敦賀発電所 1 号炉
使用済燃料の崩壊熱減少に伴う
性能維持施設の変更の概要

2020年10月27日

日本原子力発電株式会社

廃止措置計画変更認可申請の概要

敦賀1号炉 FPC系冷却機能停止試験時の系統構成概要

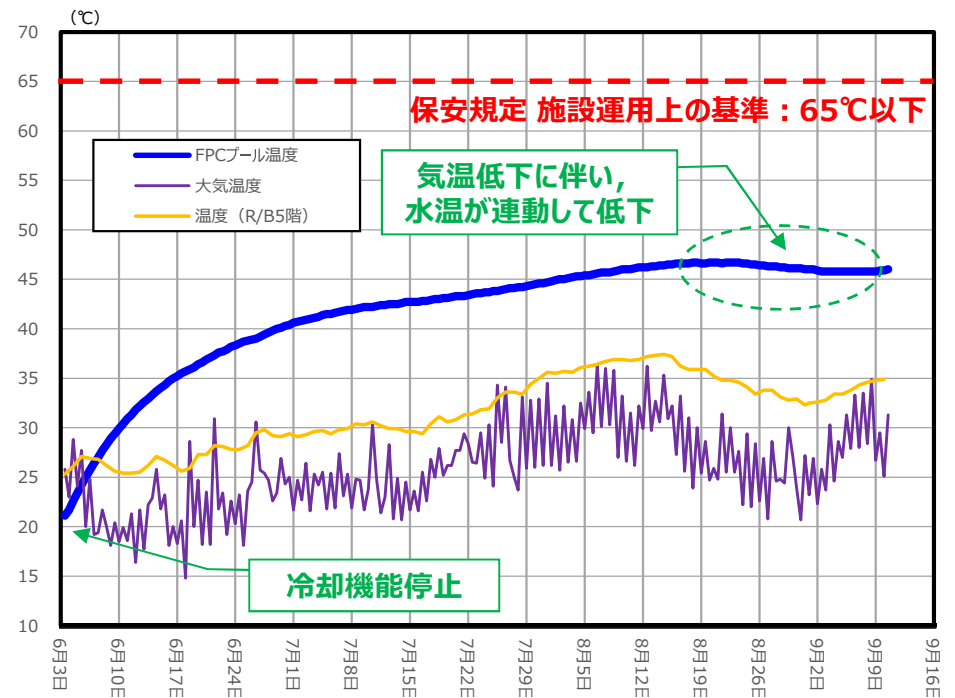
燃料プール冷却系冷却機能停止試験結果

試験期間：2019年6月3日 ～ 2019年9月10日

敦賀1号炉 FPC系冷却機能停止試験結果

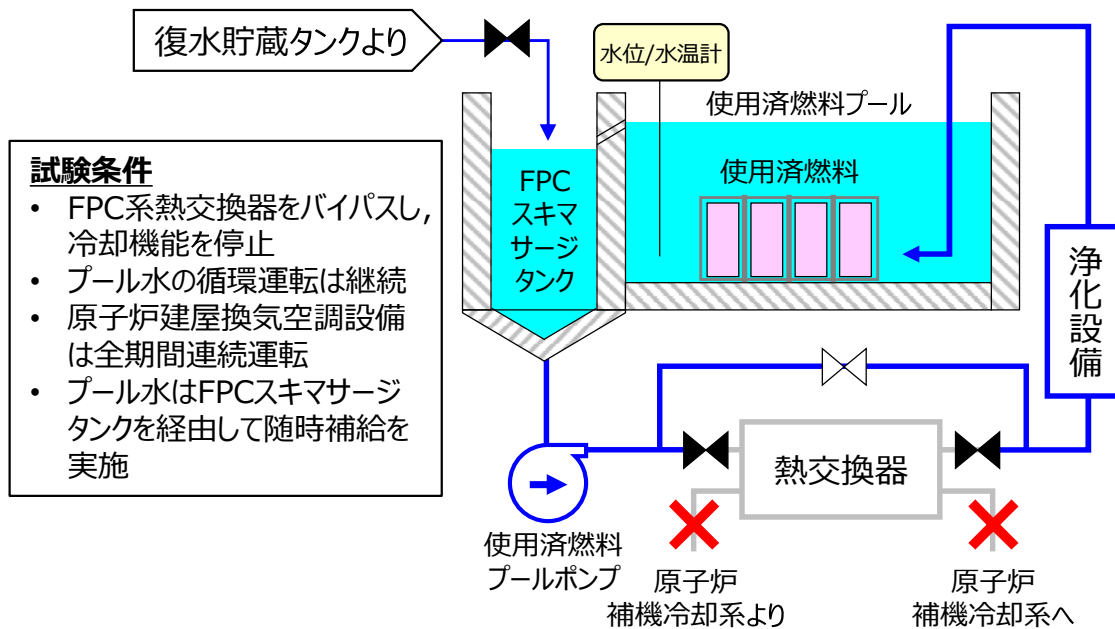
試験結果：8月中旬に最高水温(約47℃)を示して以降、水温は低下傾向を示した。

- 原子炉施設保安規定で定める施設運用上の基準である65℃(使用済燃料プールのコンクリート長期健全性の確保の観点から定めている値)に対して十分な余裕を持っていることを確認。
- 燃料プール冷却系(FPC系)による使用済燃料の冷却を停止したとしても、使用済燃料プールからの自然放熱による冷却により、安全性が確保されることが示された。

使用済燃料プール水冷却に係る設備維持管理方法の見直し概要

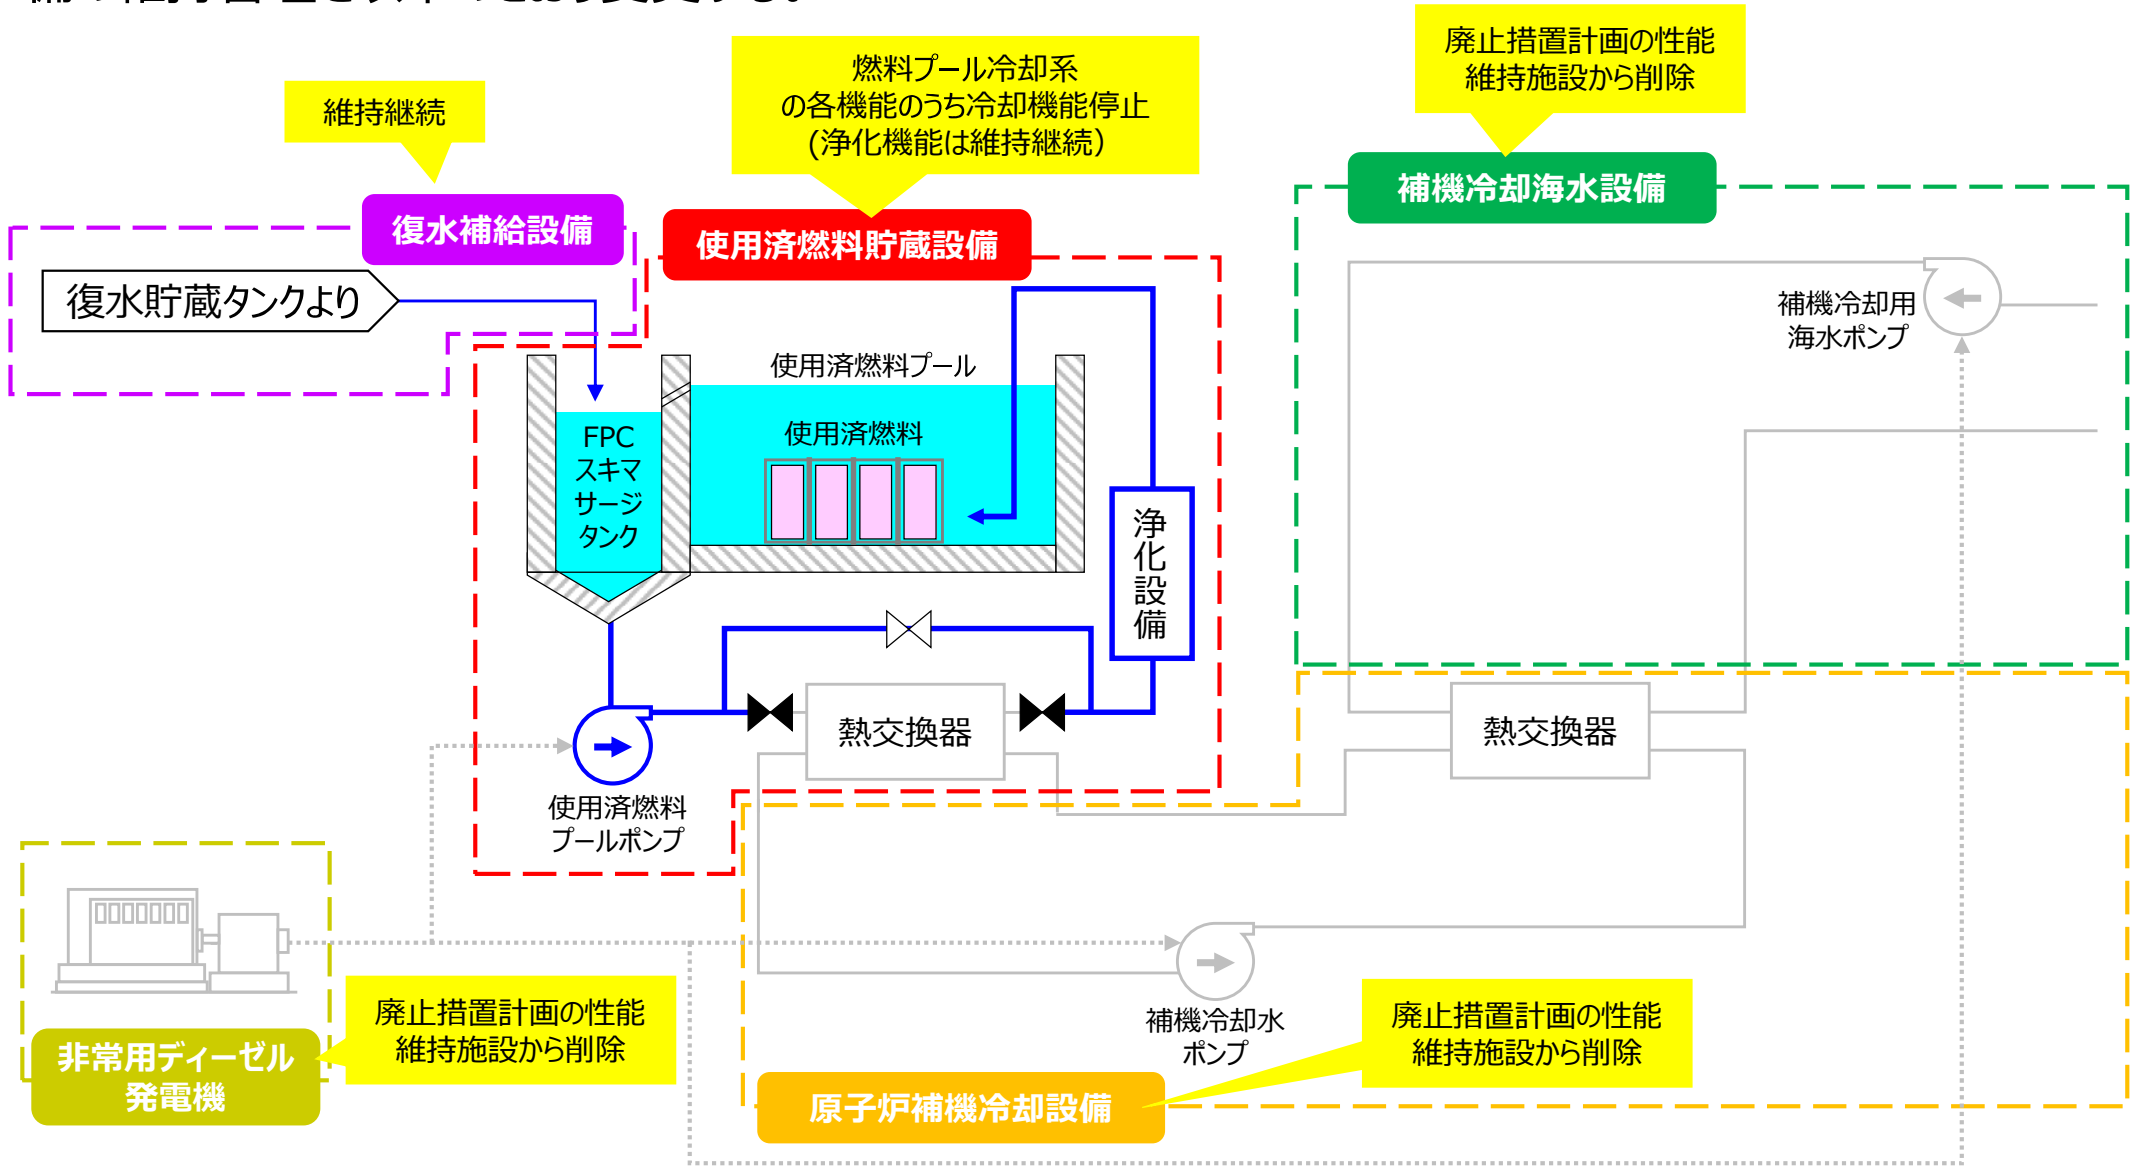
敦賀 1 号炉の使用済燃料が十分に冷却されていることを踏まえ、使用済燃料プール水冷却に係る設備の維持管理を以下のとおり変更する。
